Réunion technique du 5 février 2019 à Créteil

Premier retour sur les propositions d'aménagements cyclables des services techniques départementaux

Associations Partage ta Rue 94,
Fontenay à Vélo, Le nez au vent,
MDB, antenne d'Ivry Vitry et Choisy, antenne Place au Vélo Alfortville,
Villavélo Champigny, Vincennes à Vélo, Paris en Selle 94

Piste piétons-vélos le long du RD 6 à Créteil, côté Ouest : élargir à proximité du carrefour Pompadour, élaguer, revêtement à refaire, signalisation au sol, évacuation des eaux

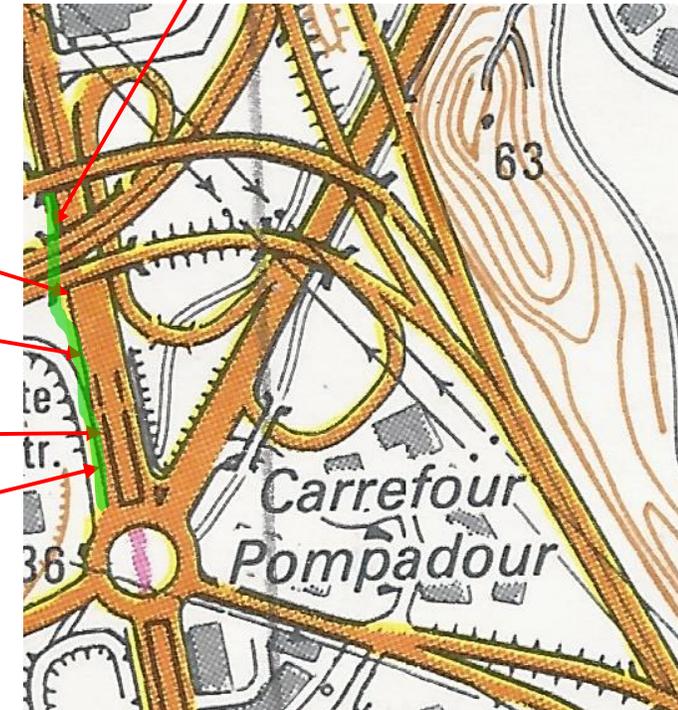
Branches en travers

Déformation du revêtement, nombreux déchets

Déformation du revêtement, passage trop étroit

Flaques d'eau stagnante, boue

Piste cyclable obligatoire (panneau rond) le long du RD6 à Créteil, côté Est : réhabiliter en élargissant, signalétique et pictogrammes au sol à implanter avec partage piétons/vélos clair

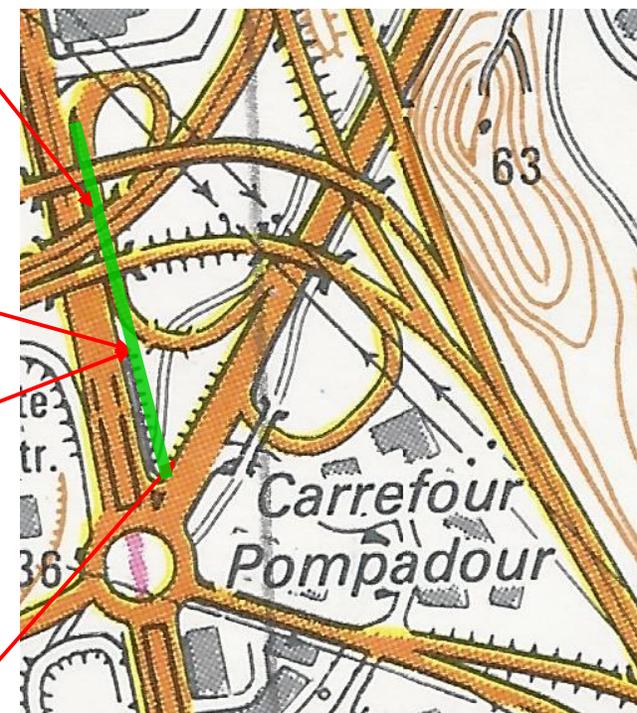
Passage revêtu trop étroit et déformé

Passage revêtu trop étroit, bord de piste dangereux

Piste vélos-piétons le long de l'avenue de Choisy à Créteil (D86) empruntant la passerelle de Basse Quinte: état dégradé, à réparer + signalétique au sol à compléter

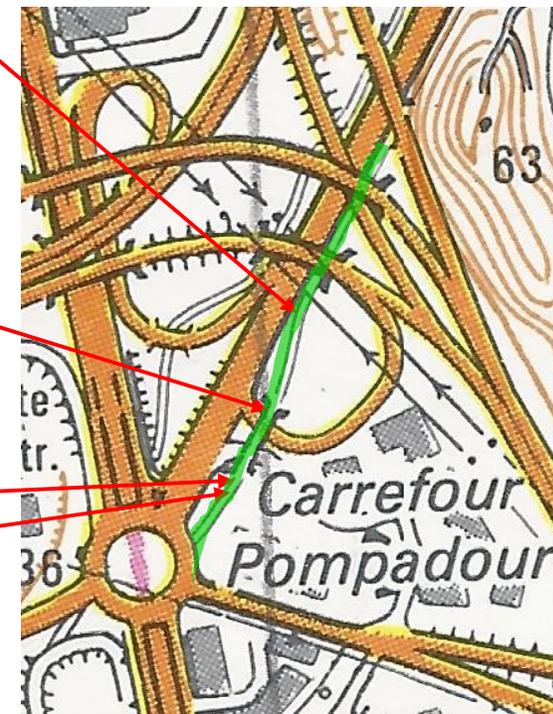
Fissures au-dessus du joint de dilatation

Fissures profondes parallèles au sens de circulation (affaissement du sol sous la piste)

Piste vélos-piétons le long de l'avenue de Choisy (D86) à Créteil, à proximité du carrefour Pompadour : état dégradé, à réhabiliter et sécuriser, blocs de béton à enlever

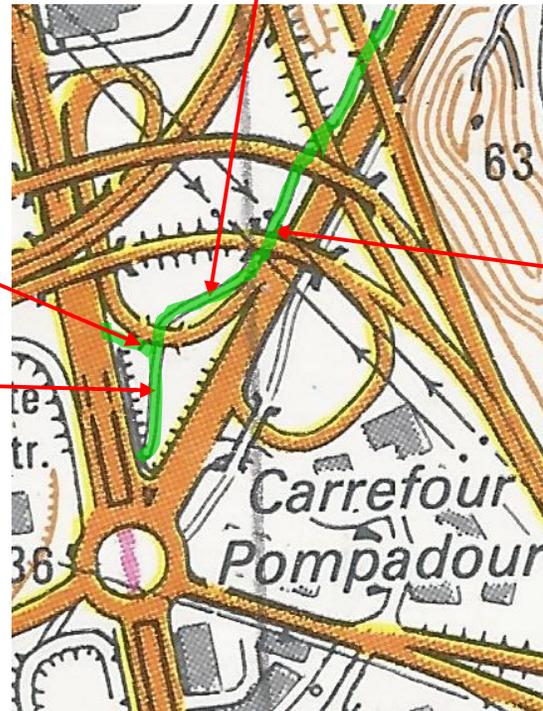
Revêtement dégradé, trous

Déchets, branches en travers

Blocs de béton en travers,

Feuilles mortes, déchets

Cheminements piétons et vélos autour du carrefour Pompadour : cheminement vélos autour du carrefour à implanter, obstacles à écarter sur les trottoirs, passages piétons à repeindre

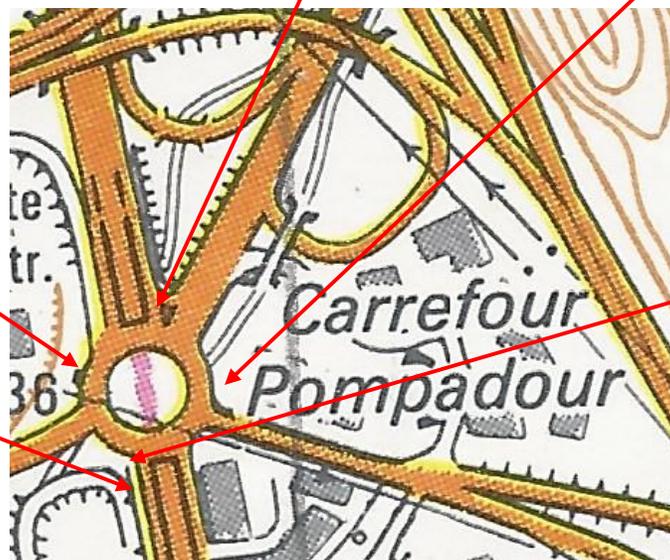
Blocs et poteaux en travers

Nez de trottoir à 10cm, surface très irrégulière

Espace utilisable pour un contournement piétons/vélos autour du rond-point

Manque de jalonnement cyclable au Sud du carrefour le long de la N6 (liaison avec la Tégéval)

Bandes blanches effacées

Accès au Carrefour Pompadour le long de la D86 à Choisy le Roi : élargir l'accès piétons coté Sud, l'autoriser aux vélos (piste bidirectionnelle) avec une signalisation au sol claire

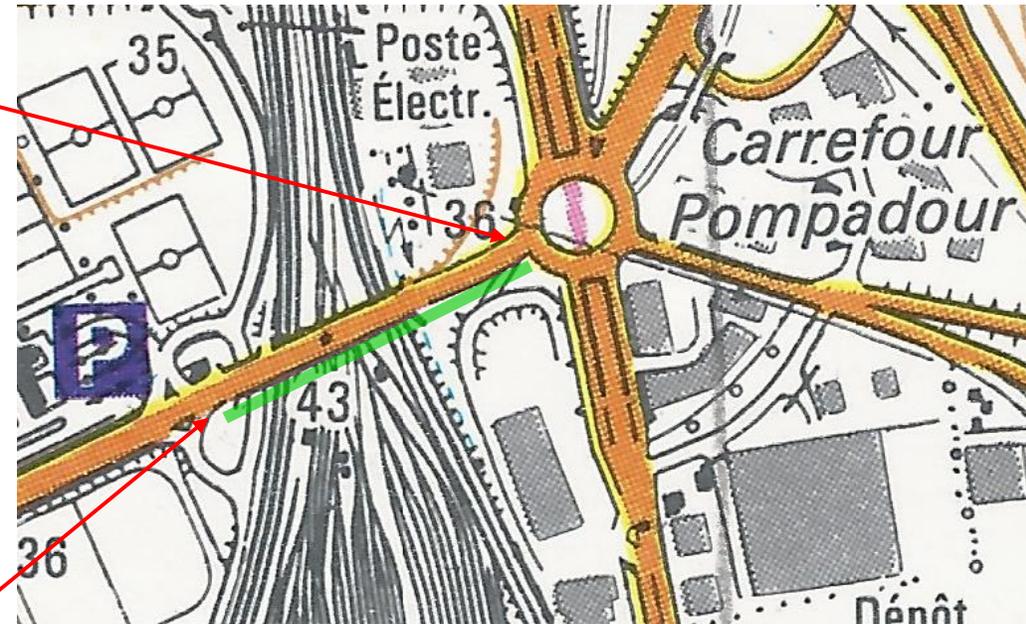
Bandes blanches effacées, rétrécissement en montée → dangereux en vélo

Passerelle piétons interdite aux vélos, où doivent-ils passer ?

De Bonneuil vers Limeil : assurer la liaison avec la très bonne piste cyclable bidirectionnelle de la D1

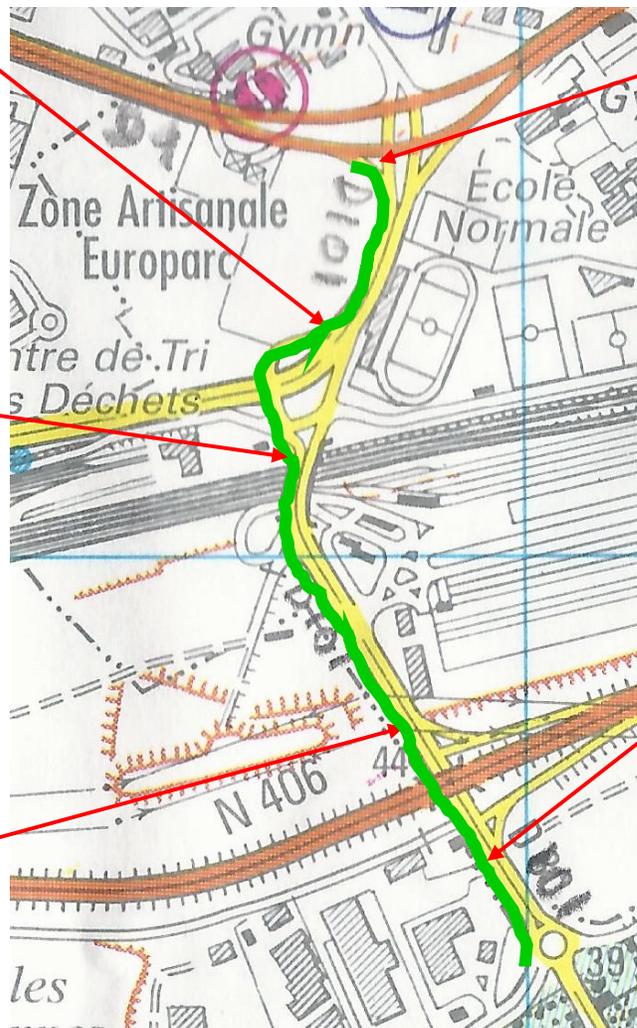
Grand rond-point très fréquenté, vélos non protégés

Le trottoir sur le pont sert de piste cyclable

Circulation dense

Chicane destinée à ralentir les voitures : dangereuse à vélo vu la circulation

De Limeil vers Bonneuil : piste cyclable contournant les rond-points

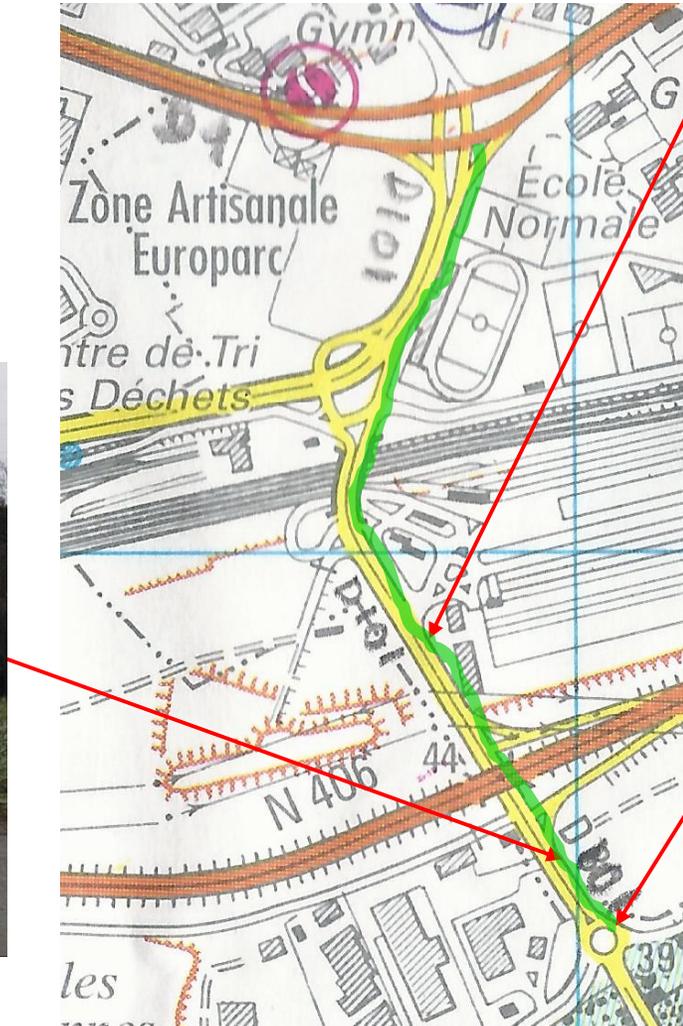
Circulation dense, vélos non protégés

Rond-point large mais les vélos y sont mal protégés, y aurait-il de l'espace pour un contournement cyclable ?

Les vélos et piétons qui traversent la voie d'accès à la N406 pour continuer sur la D101 prennent des risques
